Naše zn. 12498/2024-SŽ-SSV-Ú3  
Listů/příloh 5/2

Datum 8. listopadu 2024

Věc: Vysvětlení/ změna/ doplnění zadávací dokumentace č. 13  
„**Modernizace trati Brno-Přerov, 4. stavba Nezamyslice – Kojetín**“

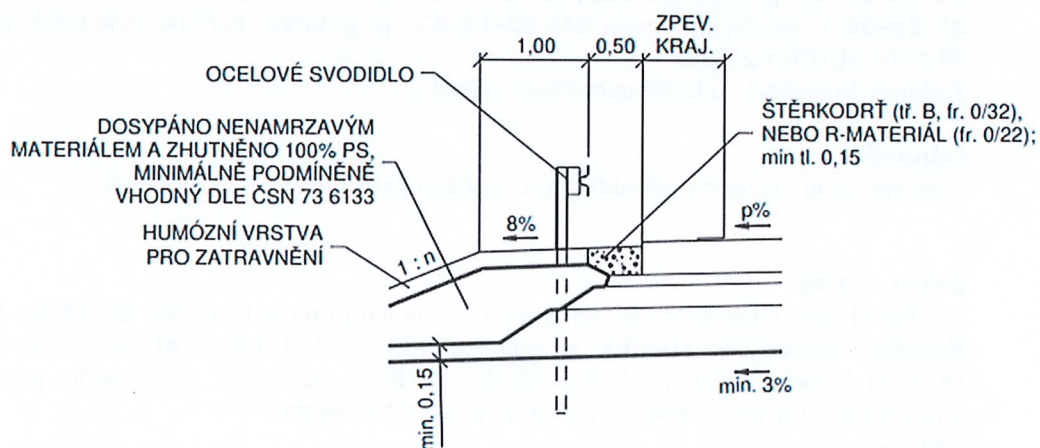
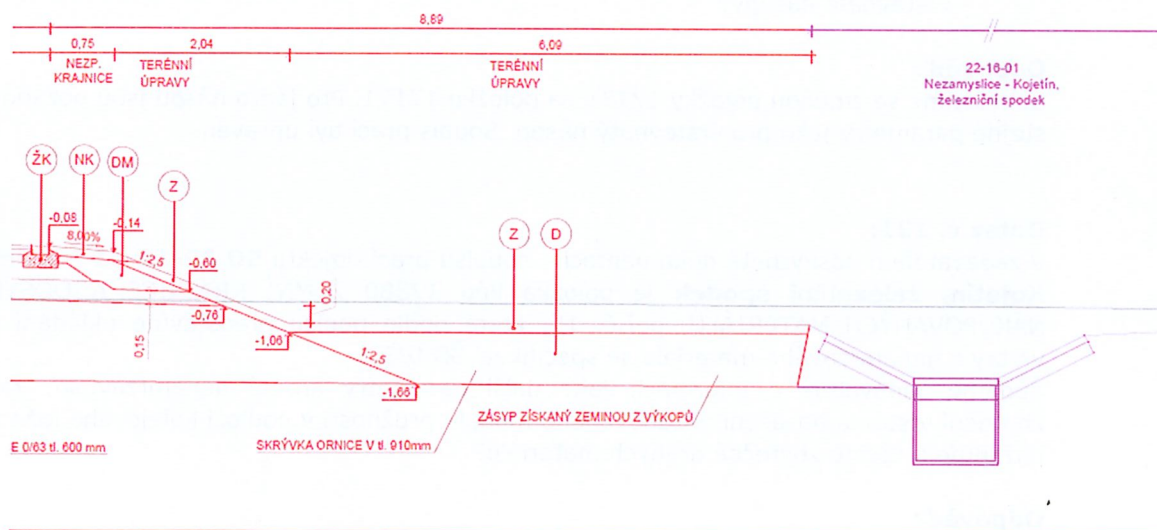
V zadavatelem poskytnuté dokumentaci – soupisu prací objektu **SO 22-18-02 Nezamyslice – Kojetín, přeložka silnice III/4335 v km 62,4 – 62,9** je položka kód 171103 ULOŽENÍ SYPANINY DO NÁSYPŮ SE ZHUTNĚNÍM DO 100% PS, SO 22-18-02, poř.č. 20, která podle popisu představuje ukládání zeminy do dosypávek mimo silniční těleso.

Žádáme o informaci, zda zadavatel skutečně požaduje ukládání všech dosypávek se zhutněním 100 % Proctor nebo zda se tento požadavek týká jen dosypávek pod budoucí cyklostezkou a ostatní dosypávky mohou být prováděny bez zhutnění?

Dosypávky se v rámci SO 22-18-02 týkají dvou částí:

**První část dosypávek** se týká dosypu materiálu pod nezpevněnými krajnicemi. Materiál tohoto násypu vychází ze vzorových listů MD – např. VL1 22-01. Z tohoto vzorového listu je jasně patrné, jaký zde má být navržen materiál, včetně zhutnění 100%PS. Byl upraven soupis prací.

**SE SVODIDLEM**

**Druhá část dosypávek** se týká dosypu materiálu v rámci terénních úprav a zde je možno použít zeminu získanou z výkopu a není nutné provádět zhutnění na 100%PS. Byl upraven soupis prací.
